## Mémoire en réponse

**Avis de la Mission régionale d’Autorité Environnementale Occitanie (MRAe)  
du 26 octobre 2020**

***Projet de réouverture et d’extension d’une installation de stockage de déchets  
non dangereux (ISDND)***

**Lieu-dit « Las Plantos » - Commune de Varilhes (09)**

### Installations de stockage de déchets d'amiante et de plâtre

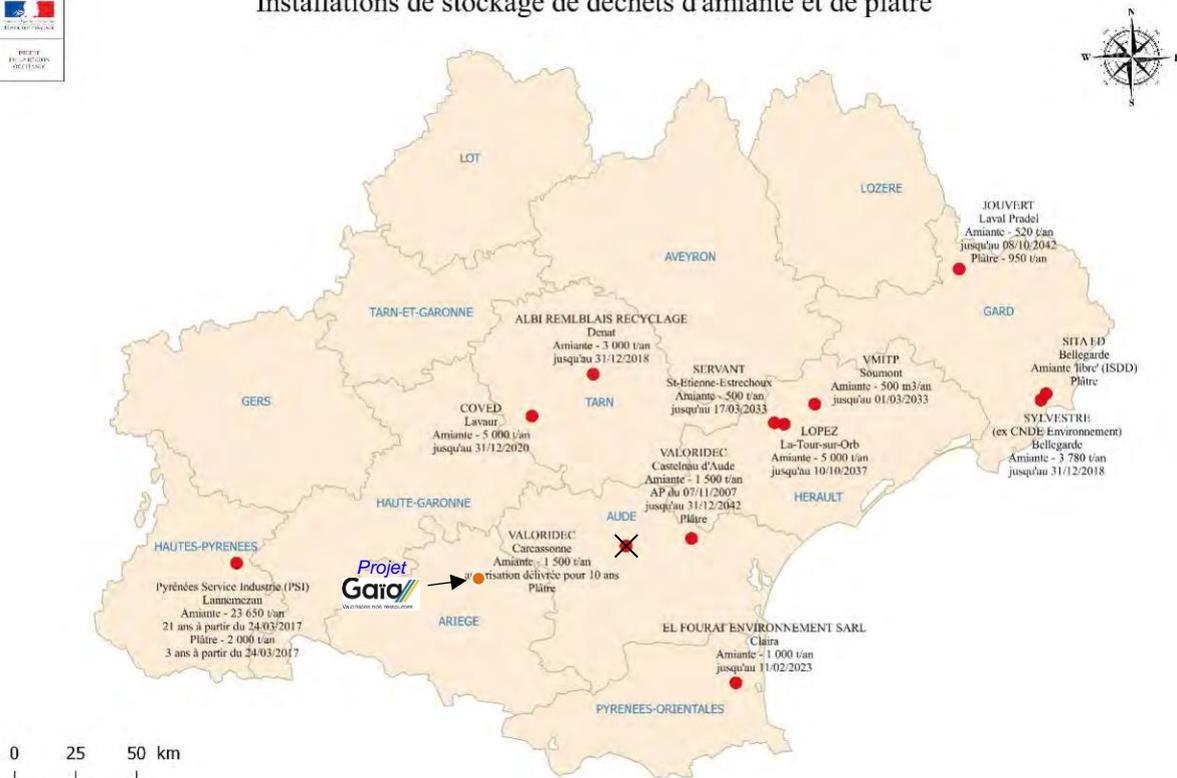
**La MRAe recommande que l'étude d'impact soit complétée par une analyse comparative plus détaillée des modalités de gestion actuelles et futures des déchets, portant notamment sur les kilomètres parcourus par les véhicules de transport de déchets, et des aires de chalandise actuelle et future du site de Varilhes.**

*La carte donnée en page suivante donne l'implantation en Occitanie de 12 sites de stockage des déchets d'amiante en région Occitanie dont un d'amiante libre sur Bellegarde (30), les autres installations portant sur l'amiante lié. A noter que celui de Carcassonne (11) a depuis fermé.*

*Les 3 installations de stockage les plus proches sont situées à Lannemezan (65), à Denat (81) et à Lavour (81). Ces différents sites sont tous éloignés de l'Ariège. L'implantation projetée sur la commune de Varilhes (09) se trouve au cœur de l'Ariège qui est l'un des principaux départements contributeurs de déchets d'amiante lié après la Haute Garonne toute proche.*

*Actuellement, le transport des déchets amiantés provenant de l'Ariège doit parcourir de longues distances pour se rendre en dehors du département dans l'une ou l'autre des installations de stockage*

existantes en Occitanie. La réouverture du site de Varilhes permettra de réduire significativement les kilométrages parcourus.

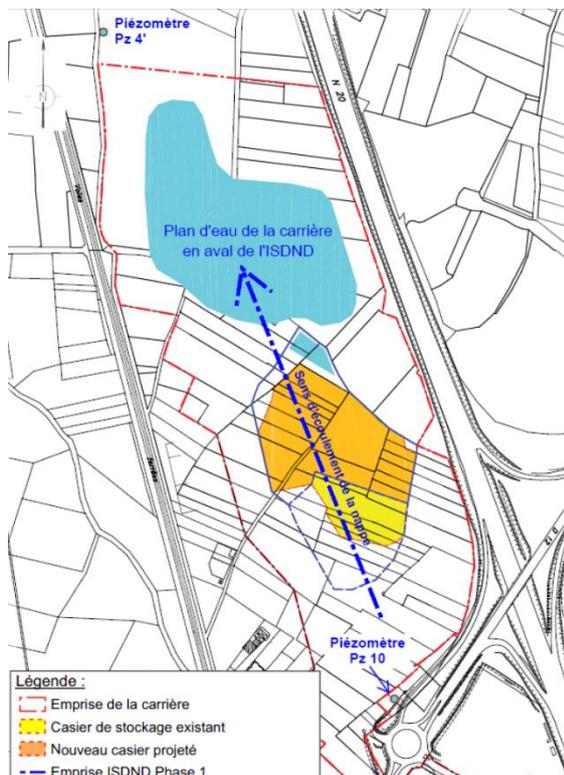
La MRAe recommande de justifier la suffisance des points de surveillance des eaux souterraines et notamment l'utilisation du plan d'eau en aval du site. Dans le cas contraire, la MRAe recommande de compléter les dispositifs de surveillance par la mise en place de piézomètres supplémentaires tels que préconisé par l'hydrogéologue agréé dont le rapport est intégré à l'étude d'impact.

La MRAe recommande de compléter le dossier par la description des modalités de prélèvement dans le plan d'eau permettant de s'assurer une représentativité de l'échantillon notamment par rapport l'échantillon prélevé en amont.

La MRAe recommande de compléter les paramètres de suivi au droit des piézomètres par la recherche de fibres d'amiante comme c'est le cas pour le bassin de stockage des eaux pluviales.

*L'arrêté ministériel du 15 février 2016 sur les ISDND demande que le suivi de la qualité des eaux souterraines (de la nappe) soit réalisé avec un puits de contrôle en amont et 2 puits en aval. Or comme indiqué dans l'étude d'impact au chapitre 3.1.4 en page II-76, les écoulements de la nappe se font du Sud/Sud-Est vers le Nord/Nord-Ouest (Cf. extrait ci-dessous).*

*Ainsi le piézomètre Pz10 suivi dans le cadre de la carrière se trouve directement à l'amont du site. Il est ainsi bien représentatif de la qualité des eaux en amont. Par ailleurs, le plan d'eau de la gravière en aval correspond à la mise à nue de la nappe alluviale. Ce plan d'eau se trouvant en limite même de l'installation, il est ainsi directement représentatif de la qualité des eaux souterraines à l'aval immédiat de celle-ci. Vue l'extension du plan d'eau, il n'apparaît pas utile de mettre en place les 2 puits de contrôle préconisés par la réglementation.*

*Le fond des casiers et le bassin tampon étant « étanchéifié », le projet ne comporte aucun risque d'atteinte des eaux souterraines par infiltration. Le seul risque se situe au niveau du risque potentiel de rejet de fibres d'amiante dans les eaux en sortie du bassin de collecte ; raison pour laquelle l'arrêté ministériel du 15 février 2016 préconise ce contrôle dans les eaux du bassin.*

Vue en plan de la gestion des eaux internes

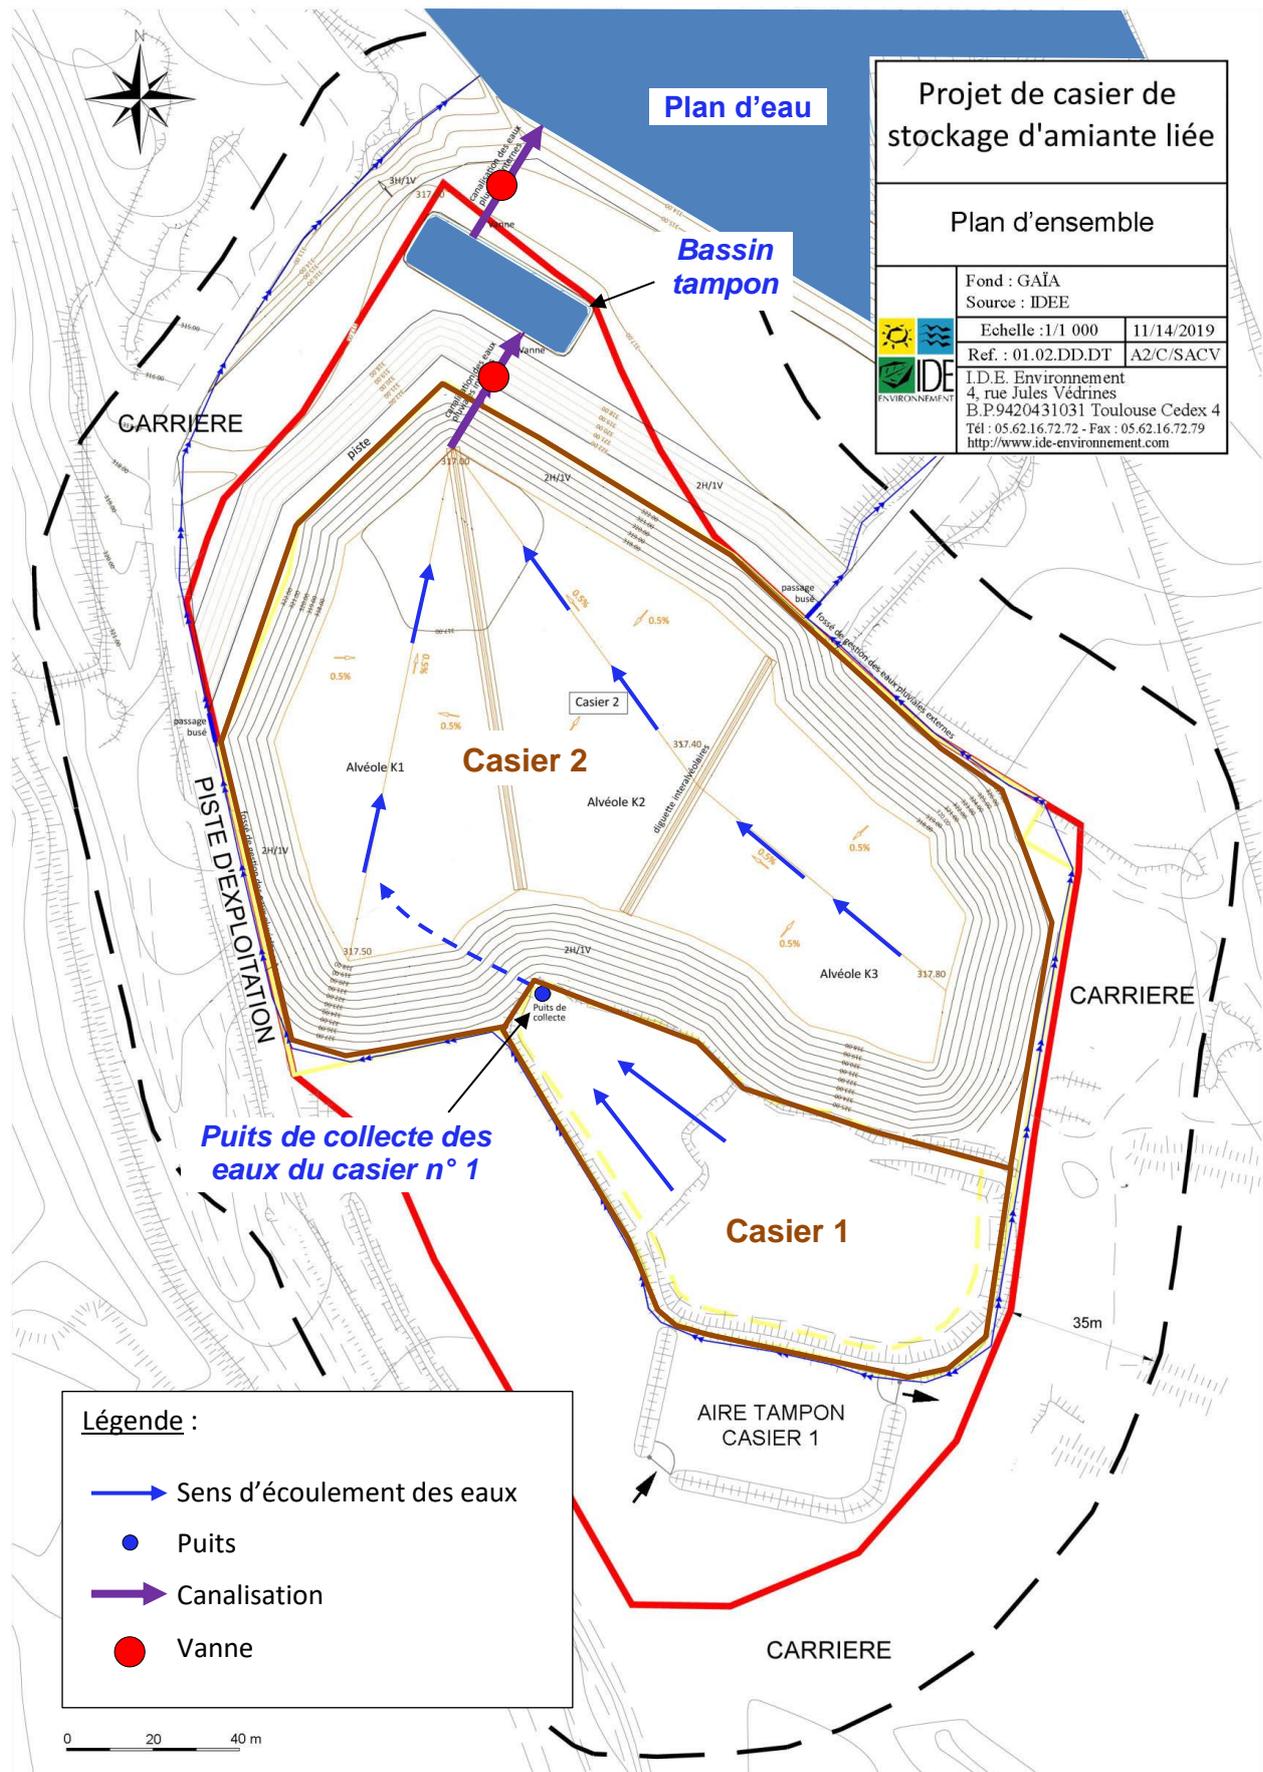
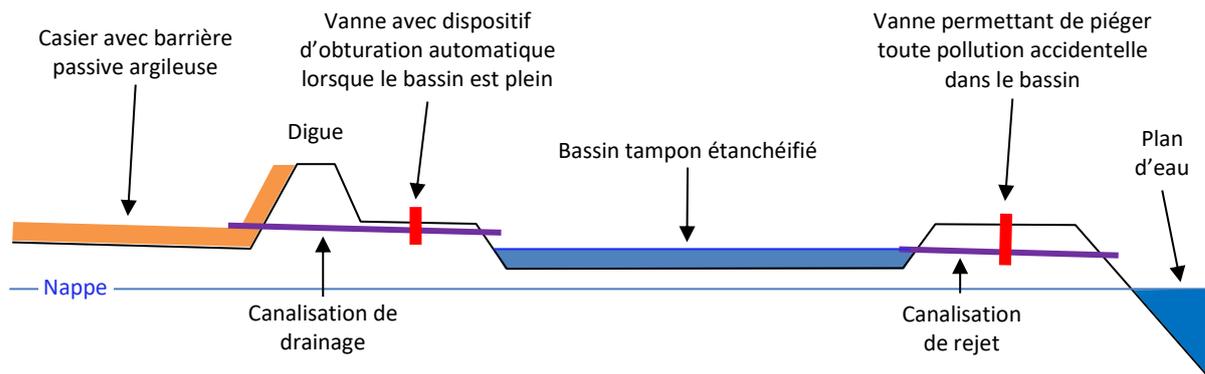
La MRAe recommande de compléter le dossier par une description plus précise et illustrée du fonctionnement du bassin tampon notamment pour s'assurer de la bonne gestion des pollutions accidentelles.

*La gestion des eaux collectées et le fonctionnement du bassin tampon ont été précisés sur le plan de masse et la coupe donnés en pages suivantes.*
